DTiZP/421/261/L/21

DECYZJA

- I. Na zlokalizowanie w pasie drogowym urządzenia niezwiązanego z potrzebami zarządzania drogami lub potrzebami ruchu drogowego: budowa sieci wodociągowej PEHD Dz 110 mm, PE100, SDR 17, PN10 na terenie działki drogowej nr 100/4 AM- 1 obręb Szymanów - dr. pow. nr 1370D, gm. Wisznia Mała w ramach „Budowy sieci wodociągowej w m. Szymanów ul. Parkowa dz. nr 100/4, 137”.

Załącznik do decyzji Nr D.12244/21/2614/21
z dnia 25.11.2021r.

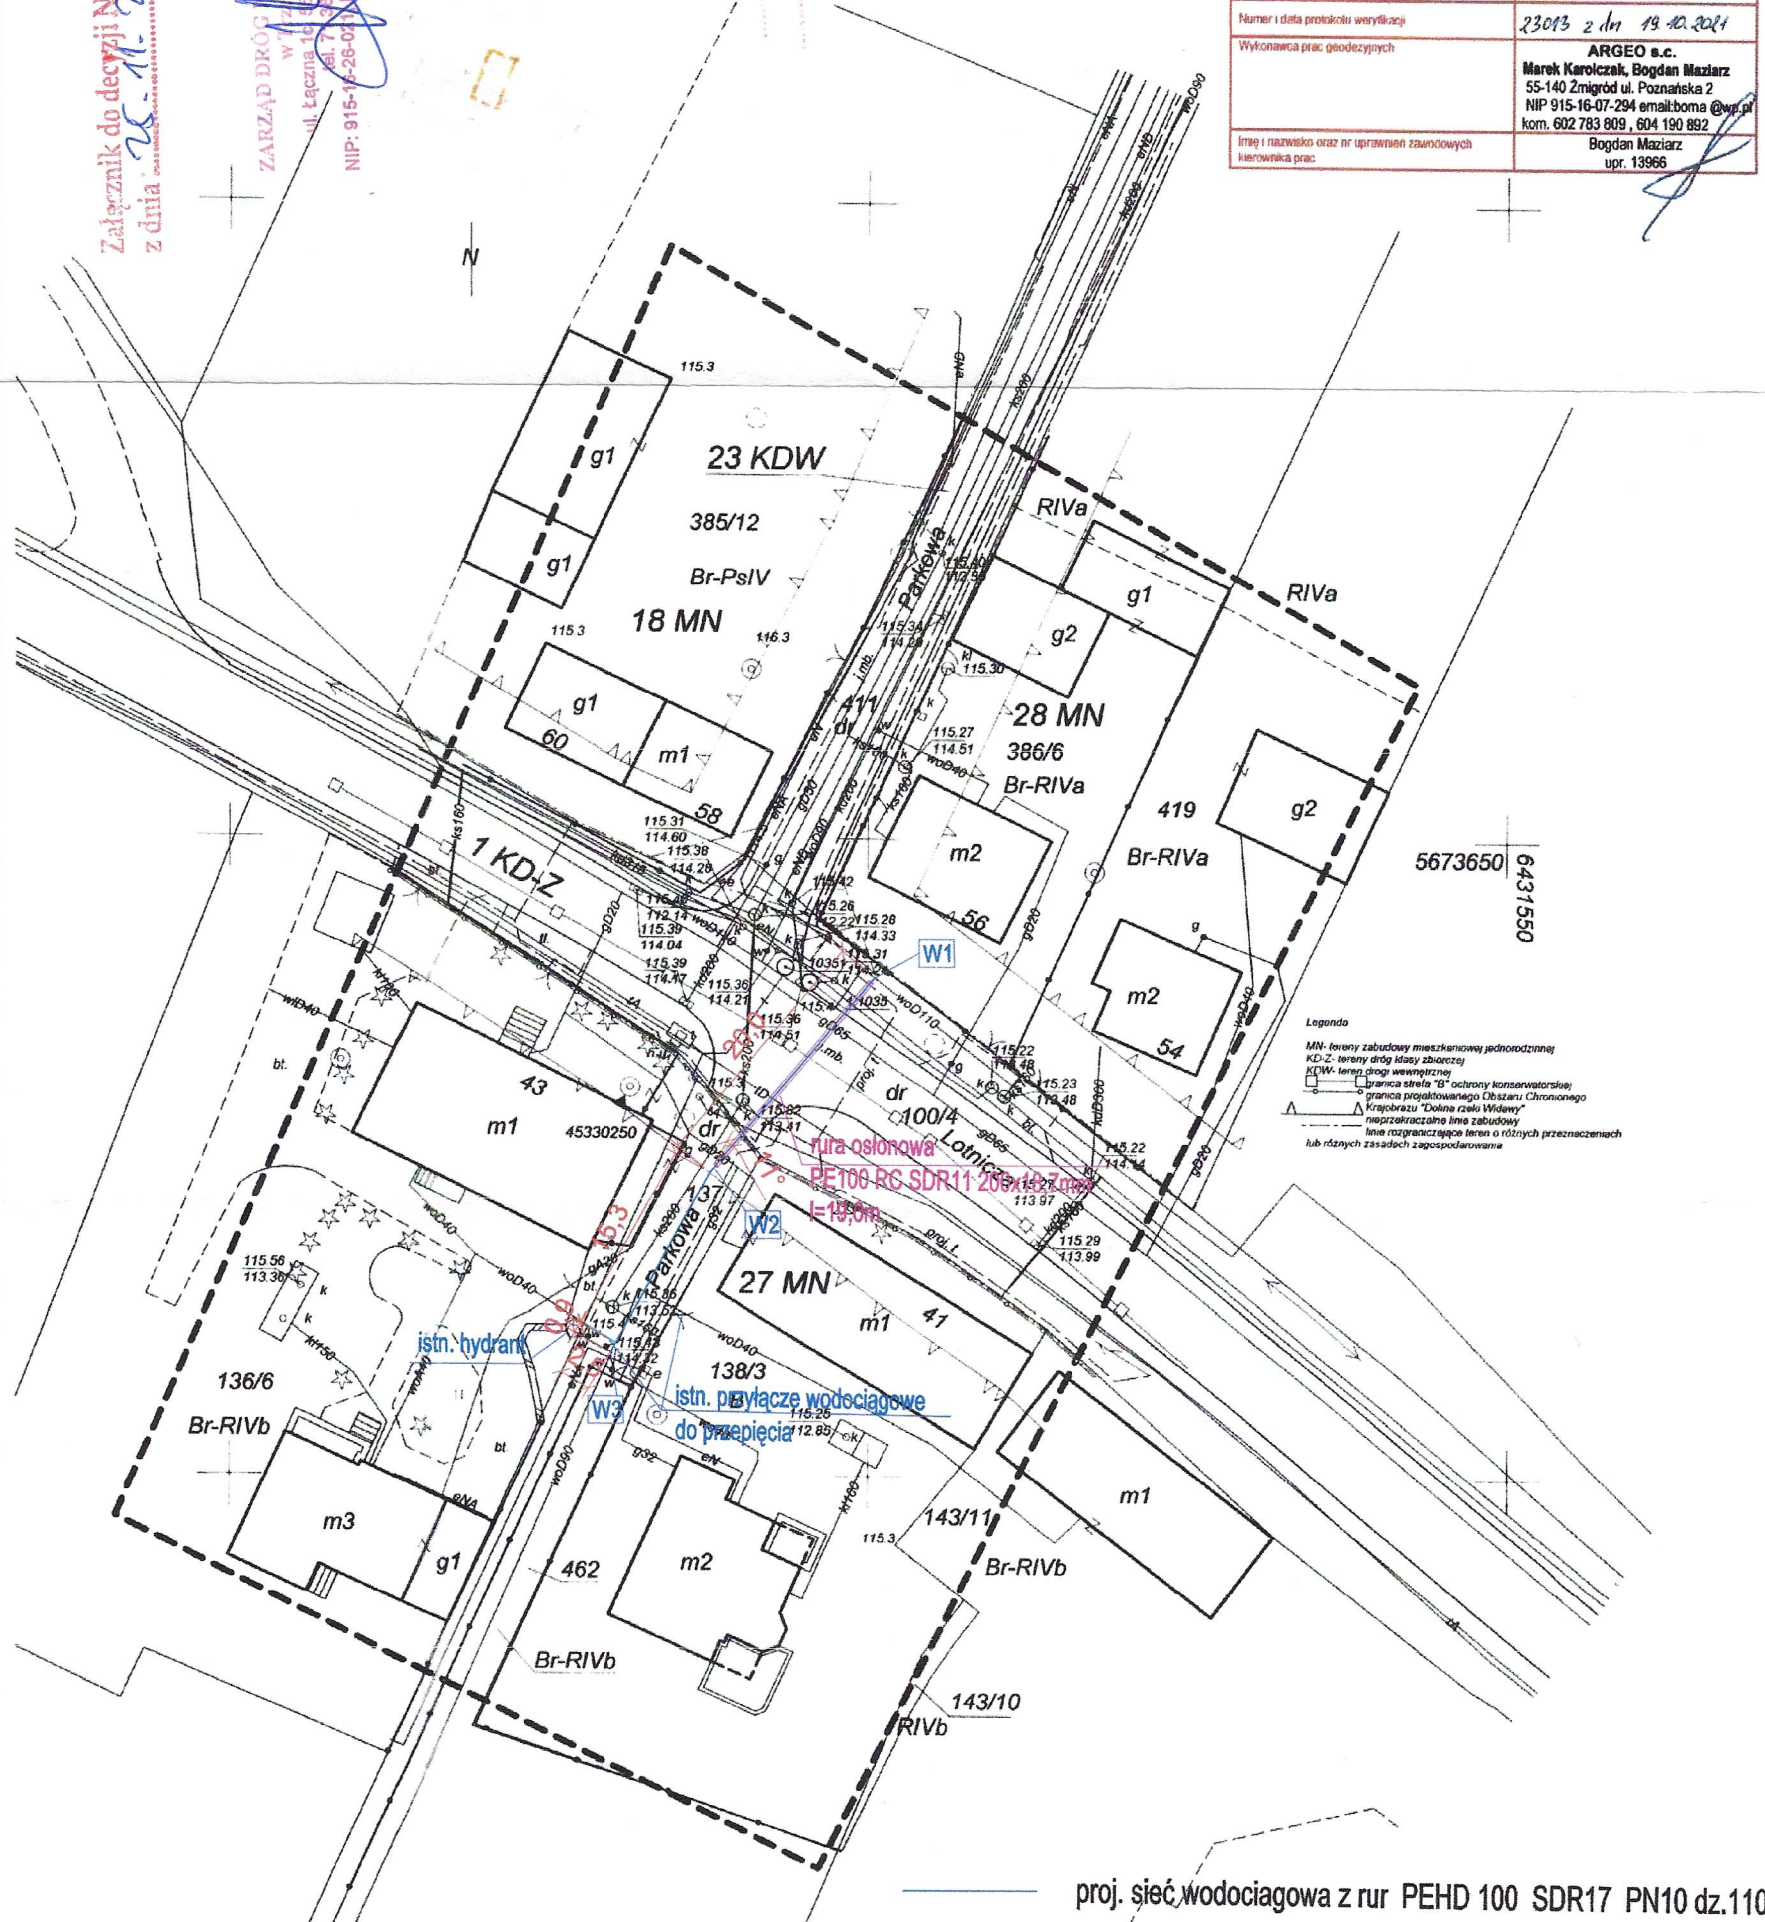
1. sieć wodociągową zlokalizować zgodnie z projektem-jak na załączniku graficznym,
2. przejście poprzeczne pod drogą wykonać bez naruszenia konstrukcji jezdni, metodą wiercenia poziomego lub przeciskania stalowej rury ochronnej, długość rury ochronnej ma być równa co najmniej łącznej szerokości jezdni, poboczy / chodników / i rzutów poziomych skarp, rurę umieścić na głębokości min. 1,20 m. licząc od poziomu nawierzchni do górnej krawędzi rury – **długość rury ochronnej – 19,00 m**,

4. komory przewiertowe zlokalizować: pierwszą przy granicy psa drogowego obok istniejącej sieci wod. fi 110, drugą na działce nr 137 – dr. gminna,
5. zasypywanie wykopów nie może być prowadzone w okresie mrozów, a roboty ziemne należy wykonywać według normy PN-S-02205, zagęszczenie wykonywać warstwowo do osiągnięcia współczynnika zagęszczeń $Is=1,00$,
